AUTOSTRADA REGIONALE CISPADANA DAL CASELLO DI REGGIOLO-ROLO SULLA A22 AL CASELLO DI FERRARA SUD SULLA A13

PROGETTO DEFINITIVO

RELAZIONE D' ANALISI DELLE DIFFERENZE TRA P.P. E P.D.

FIGURA 2.11-1 - . ROTATORIA D'INGRESSO AUTOSTAZIONE REGGIOLO-ROLO

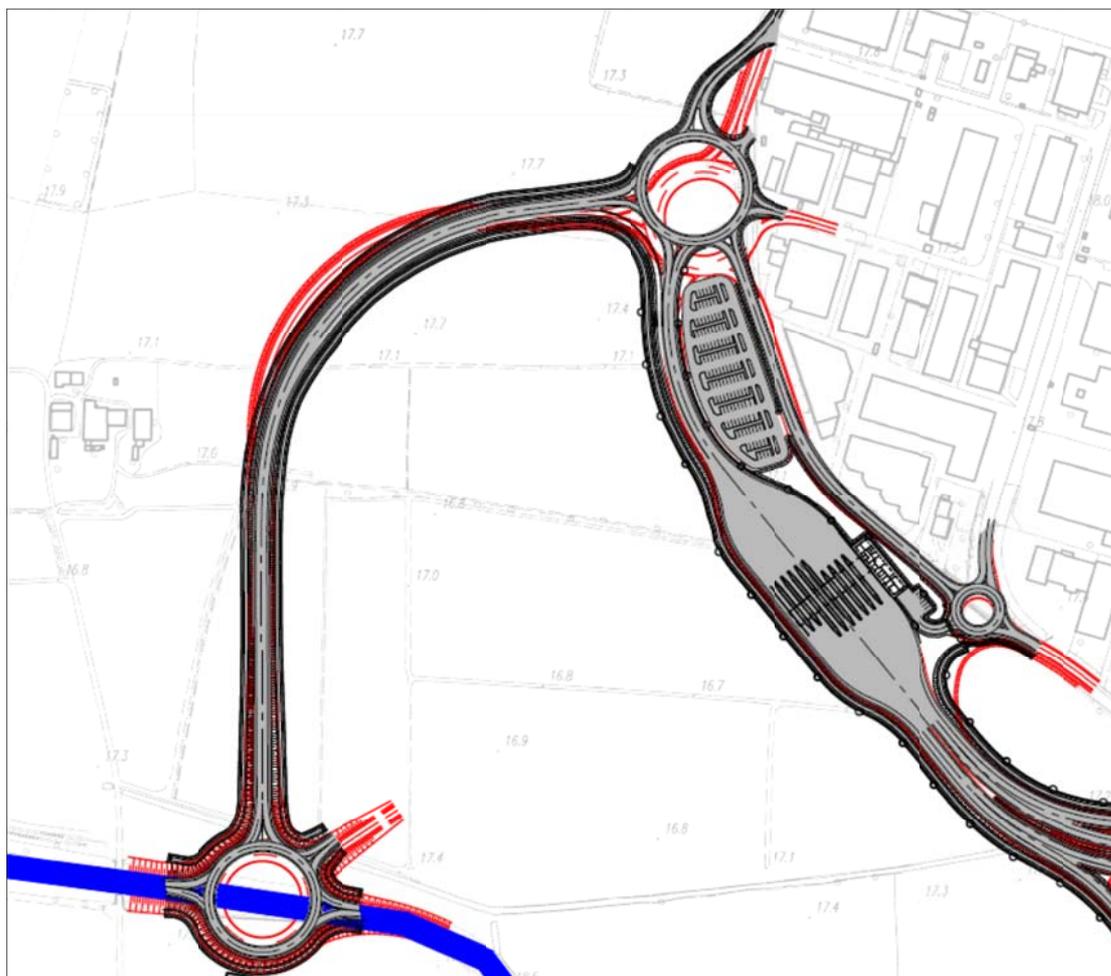
Modifica del tracciato planimetrico della viabilità di collegamento all'autostazione di Reggiolo - Rolo, della posizione della rotatoria di ingresso all'autostazione e configurazione dei rami di accesso in rotatoria.

della verifica normativa funzionale della rotatoria, in base ai nuovi livelli di traffico desunti dall'analisi trasportistica, si è adottata la configurazione a doppia corsia per il ramo di accesso dall' autostazione. Per lo stesso motivo è stato introdotto un ramo dedicato di accesso all'autostazione per gli utenti provenienti dalla C01.

FIGURA 2.11-2 -. STRALCIO PLANIMETRICO C02 (IN ROSSO L'ACCESSO ALLA CAPPELLA

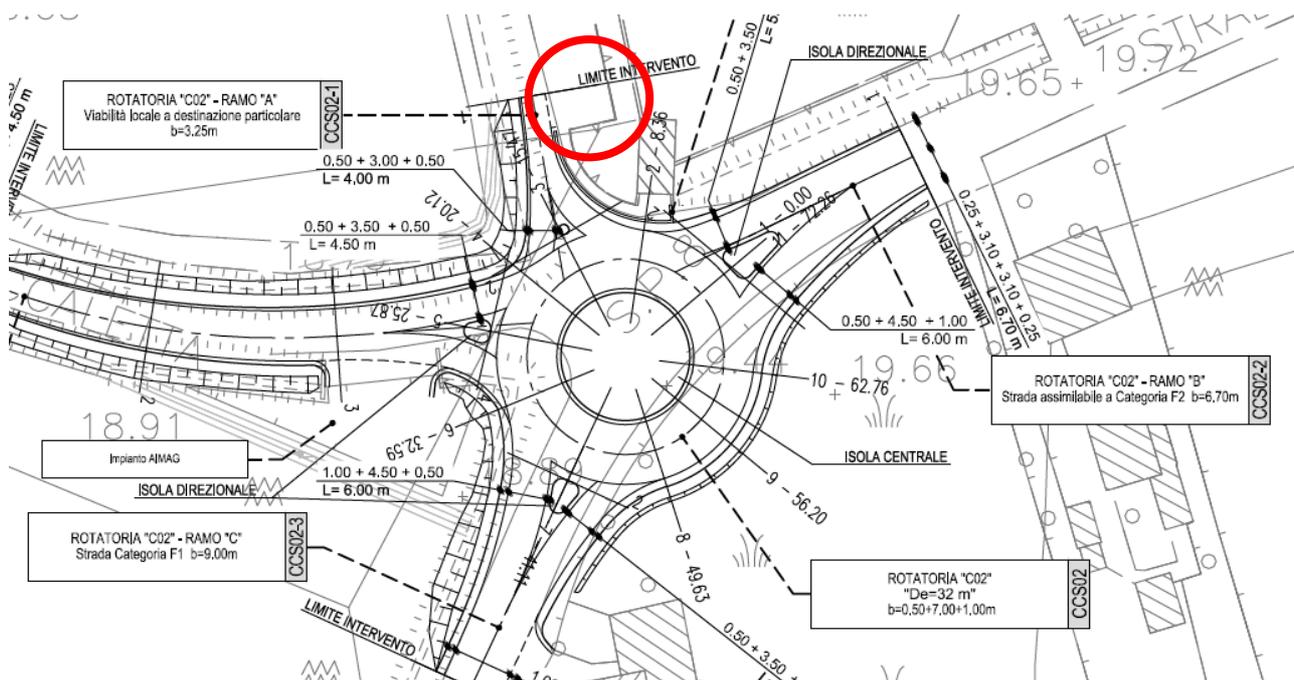
Per quanto riguarda il tracciamento planimetrico nel progetto definitivo il centro della rotonda è stato traslato di circa 6,5 m in direzione EST – NORD EST per risolvere l'interferenza con gli impianti AIMAG.

Dal punto di vista altimetrico l'ingresso della cappella collocata sul ciglio nord dell'incrocio esistente si trova ad una quota inferiore al sedime stradale attuale. Per separare gli utenti della cappella dalla rotonda si realizza un muro con funzione di cordolo invalicabile sormontato da un parapetto metallico. L'accesso alla cappella avverrà dal ramo nord che arriva in rotonda.

FIGURA 2.11-7 - NUOVO POSIZIONAMENTO ROTATORIA INTERVENTO C06

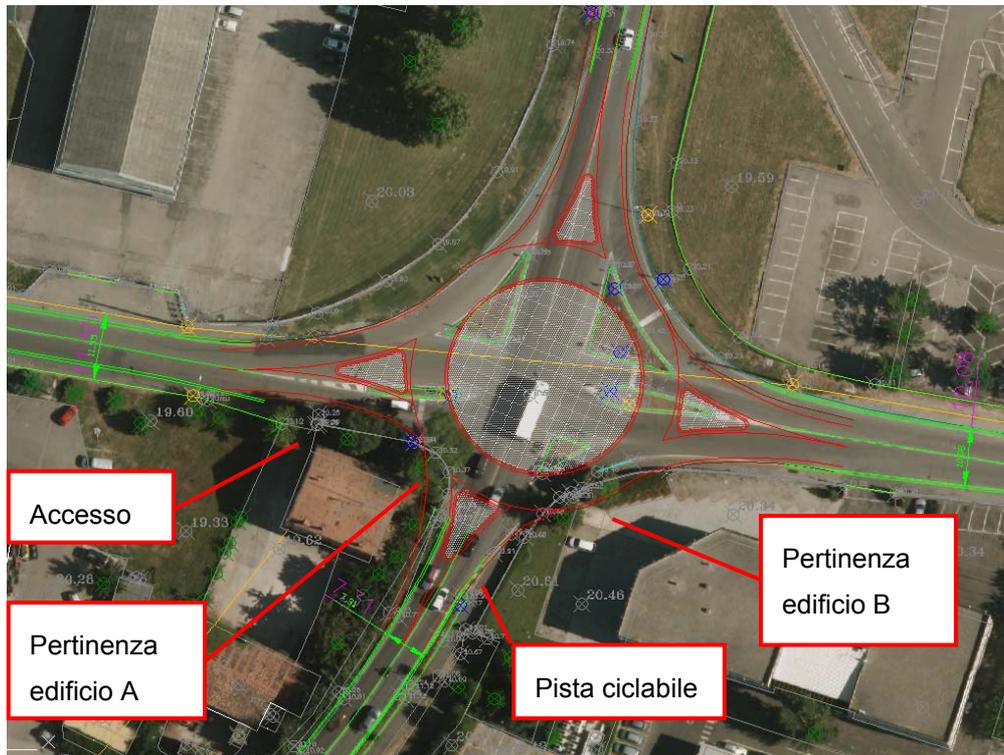
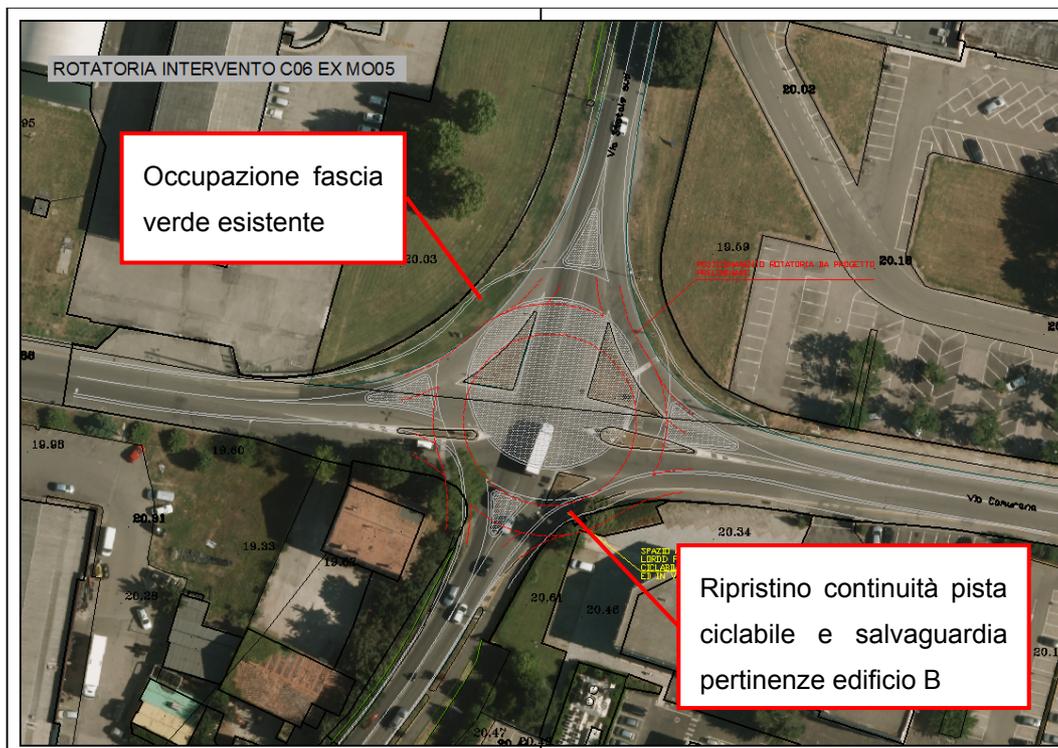
Il posizionamento della rotatoria previsto dal Progetto Preliminare risulta centrato sull'incrocio esistente e prevede l'espropriazione di parte delle aree verdi scoperte di pertinenza dei fabbricati A e B a sud che interferiscono con il sedime dell'anello (fabbricato civile A a sud ovest e capannone industriale B a sud est). La traslazione della rotatoria verso Nord consente da un lato di occupare una fascia verde molto ampia ai lati della viabilità esistente a nord dell'incrocio, salvaguardando le proprietà a sud. Dall'altro consente di guadagnare spazio per ripristinare la continuità della pista ciclabile esistente nel quadrante sud est.

FIGURA 2.11-8 -. TRACCIATO INTERESSATO DA MODIFICA COME DA PD (STRALCIO DA 1:2000)

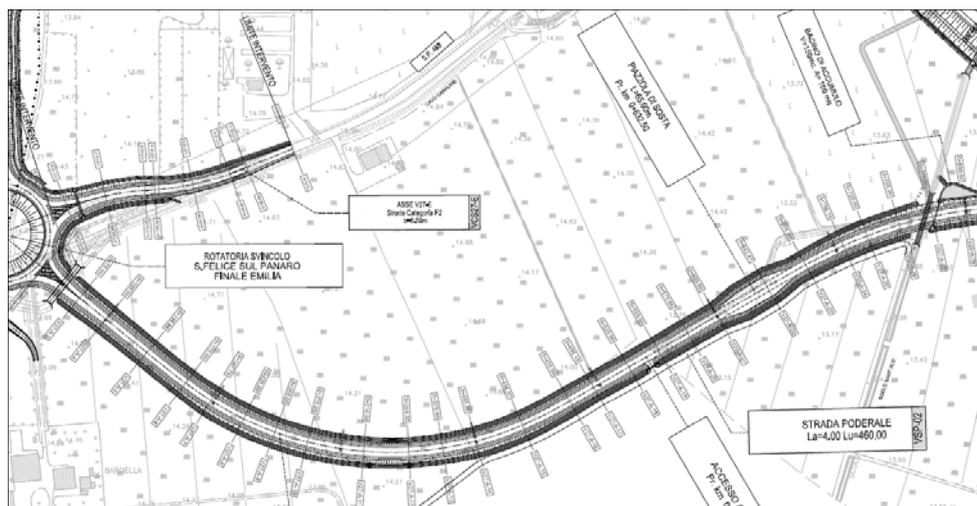
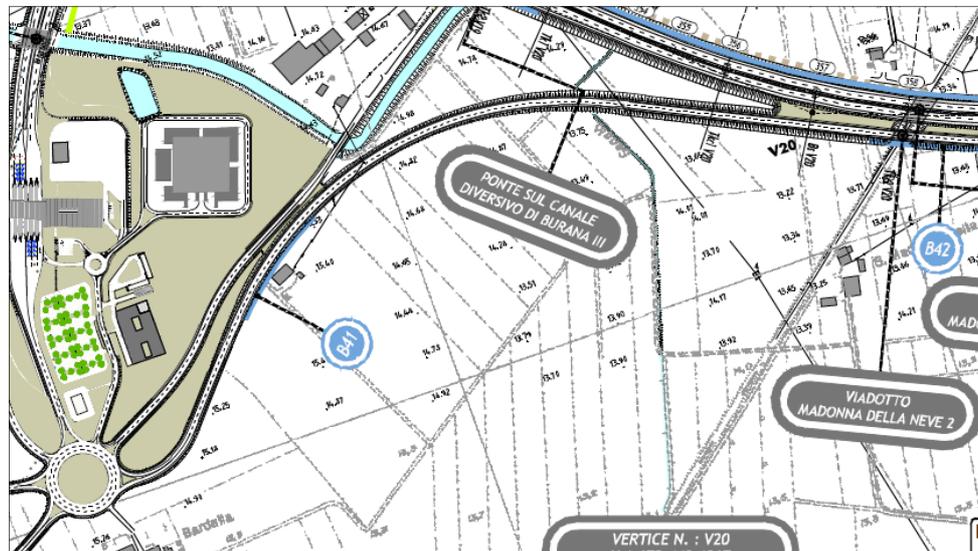
Modifica del tracciato compreso tra la rotonda di svincolo dell'autostazione di San Felice sul Panaro - Finale Emilia ed il sottopasso della pista ciclabile Madonna della Neve (VST27).

La modifica di tracciato consente inoltre l'allontanamento dal mappale residenziale posto sulla via per Modena SP468 per il quale risultava necessario in Progetto Preliminare il posizionamento della barriera antirumore B41 (vedi Figura 2.11-9).

FIGURA 2.11-12 -. Variazione di tracciato in corrispondenza del Sottovia VST16

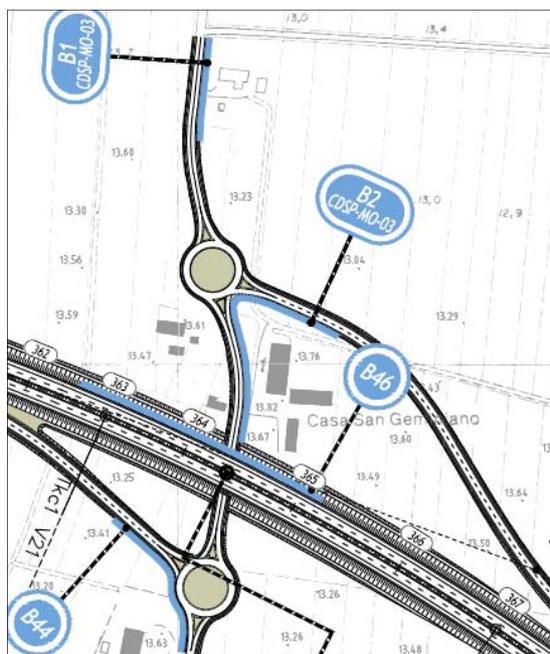
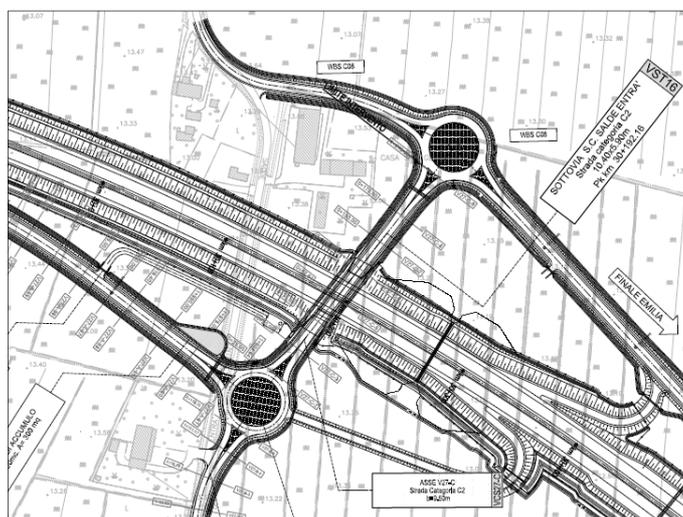
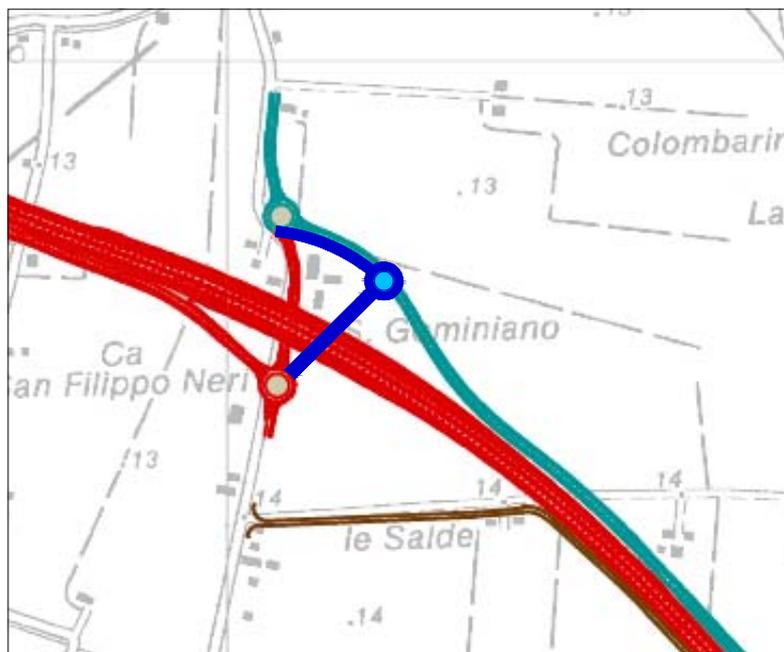
Modifica posizione del sottovia SC Salde Entrà variante alla sp468 (VST16) della Rotatoria C08-R1.

La modifica del tracciato in corrispondenza del sottovia evita alla strada di passare tra un gruppo di edifici; questo risolve il problema degli accessi alle proprietà private. Questo aspetto è molto importante in quanto la strada in oggetto risulta ad elevato flusso di traffico, quindi gli accessi privati introducono sempre situazioni di pericolo. Lo spostamento di tracciato inoltre favorisce lo scorrimento del traffico, infatti lo spostamento comporta anche l'orientamento del tratto compreso tra due rotatorie, poste a nord e a sud dell'asse autostradale, secondo la direzione principale del flusso di traffico.

Di seguito si riportano le due soluzioni da Preliminare e da Definitivo ed una loro sovrapposizione: a linee rosse e verdi sono riportati i tracciati previsti nel Progetto Preliminare mentre a tratto blu è riportato il tratto modificato nel Progetto Definitivo.

FIGURA 2.11-15 -. STRALCIO PLANIMETRICO PD

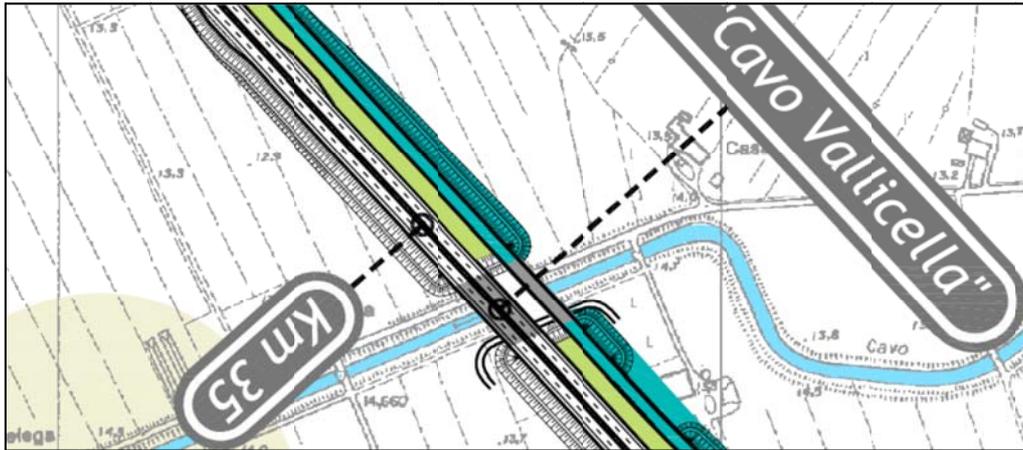
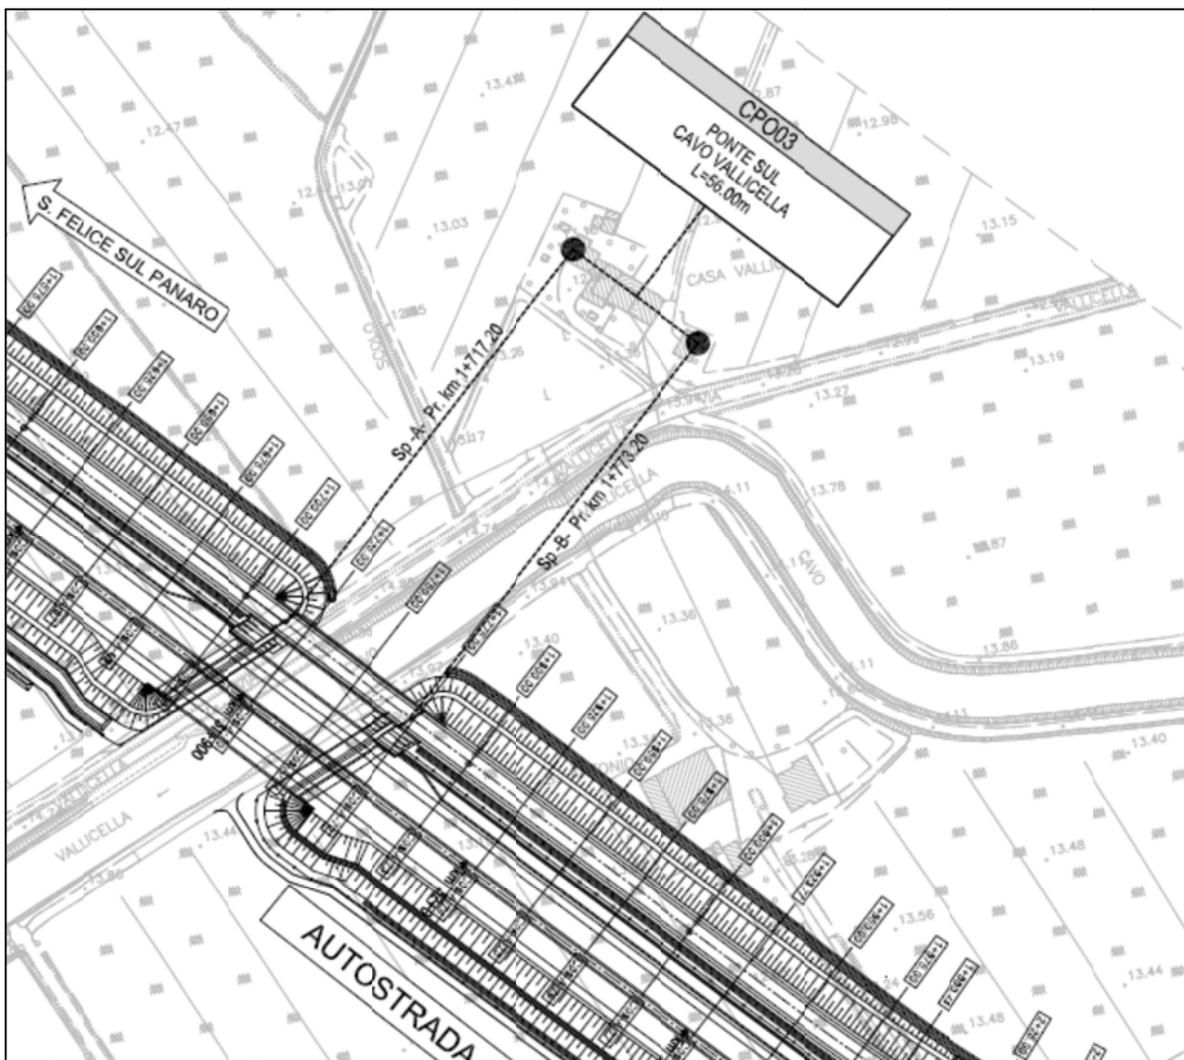
Lo spostamento consentirà di evitare la realizzazione di un muro di sostegno del rilevato autostradale e la demolizione del fabbricato ad uso abitazione posta nelle immediate vicinanze del rilevato Autostradale. Comunque non consentirà la conservazione dei fabbricati ad uso agricolo facenti parte della medesima azienda.

FIGURA 2.11-17 -. STRALCIO PLANIMETRICO PD DELLA ROTATORIA C09-R2

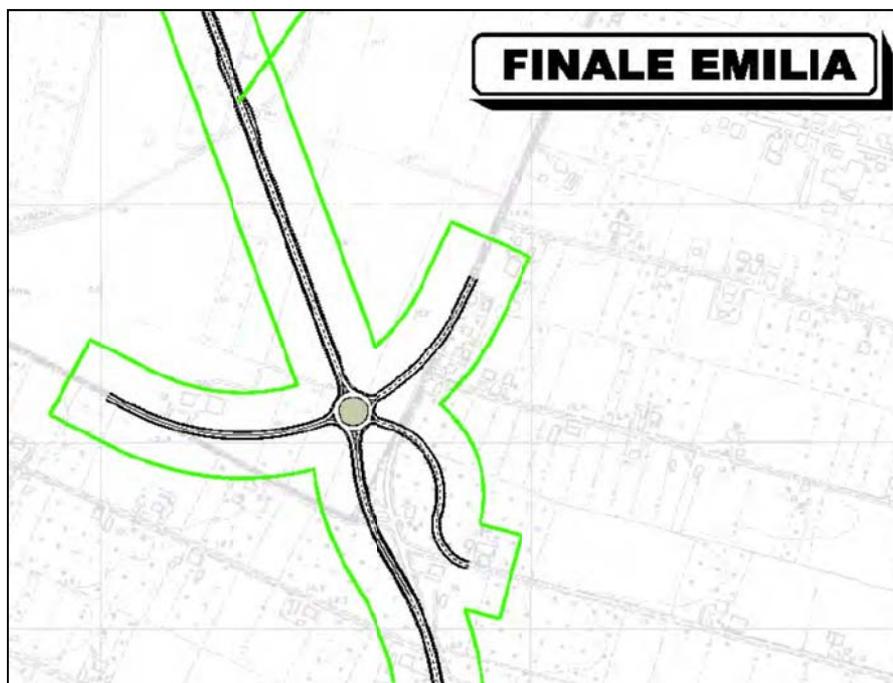
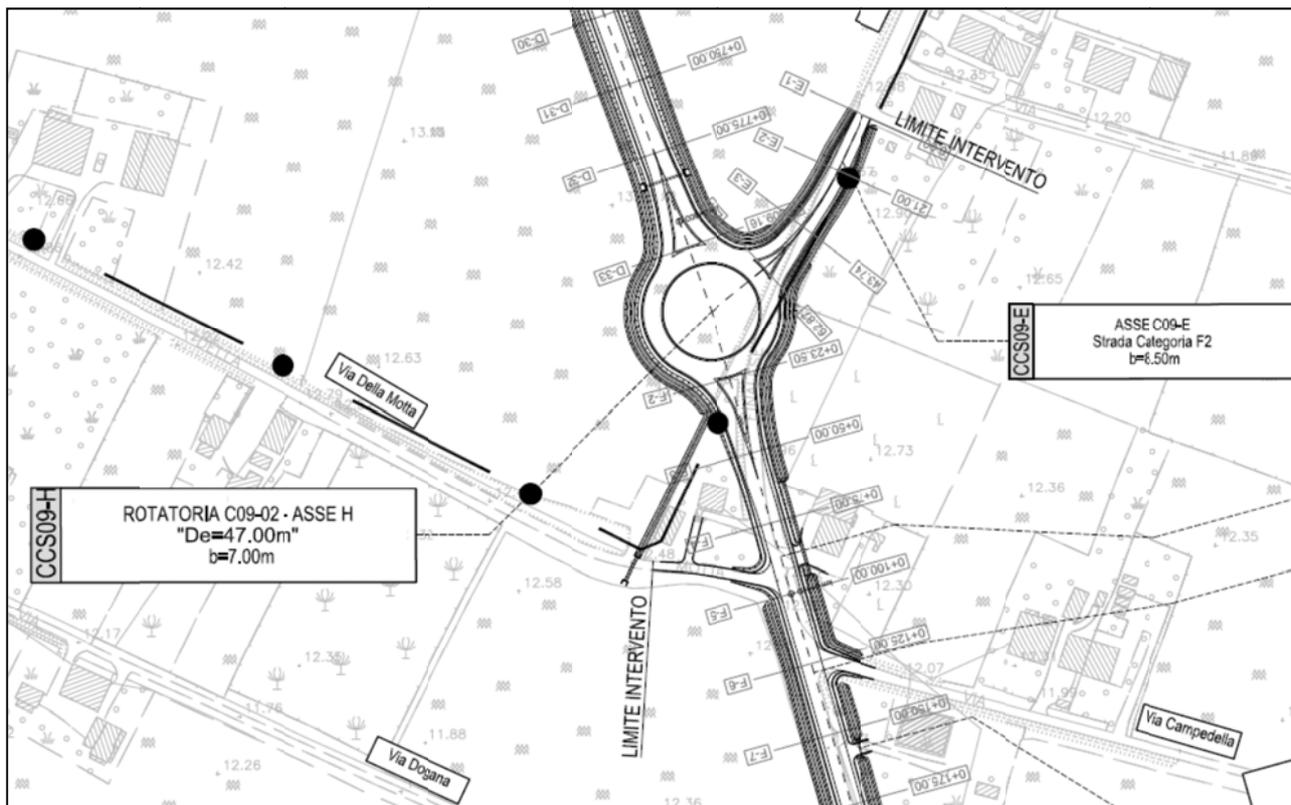
Di seguito si riportano gli stralci planimetrici del Progetto Preliminare e del Progetto Definitivo della rotatoria C09-R2, in cui si evidenzia lo spostamento della rotatoria e la riduzione dei rami di accesso in rotatoria da 5 a 3.

FIGURA 2.11-19 - STRALCIO PLANIMETRICO INNESTO PROLUNGAMENTO TANG. OVEST DI FERRARA CON ROTATORIA SULLA SS64 PORRETTANA

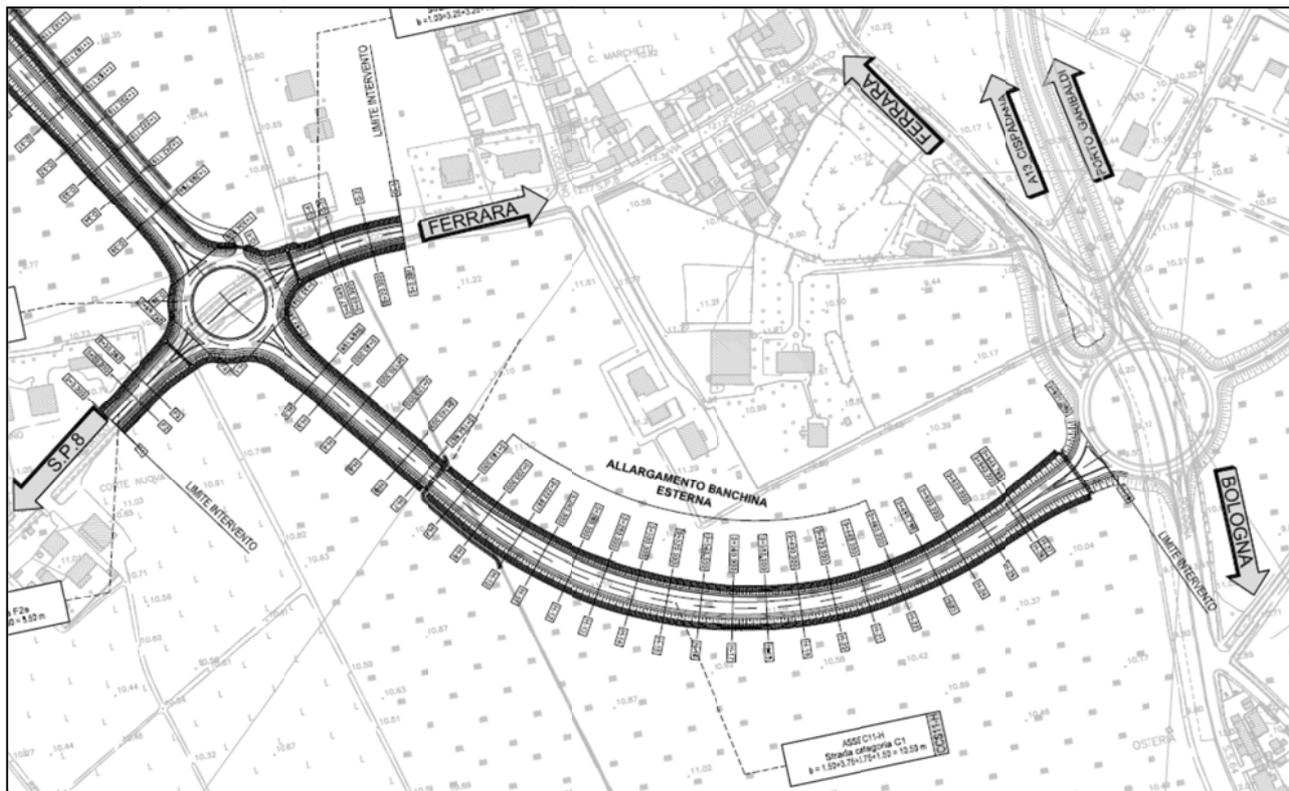
La nuova posizione più a nord della rotatoria sulla SS n. 64 Porrettana comporta la modifica del tracciato prossimità del tratto terminale del prolungamento della tangenziale ovest di Ferrara. Si veda la nota 2.1.2.13 sullo Svincolo Ferrara sud in merito alla sostituzione della tipologia svincolo.

La rotatoria dello svincolo di stazione di Ferrara Sud è stata spostata verso nord a seguito della modifica del nuovo svincolo del raccordo autostradale Ferrara – Porto Garibaldi.

Di seguito si riporta lo stralcio planimetrico con la nuova conformazione del tratto terminale del prolungamento della tangenziale nel punto di raccordo con la SS64 Porrettana.
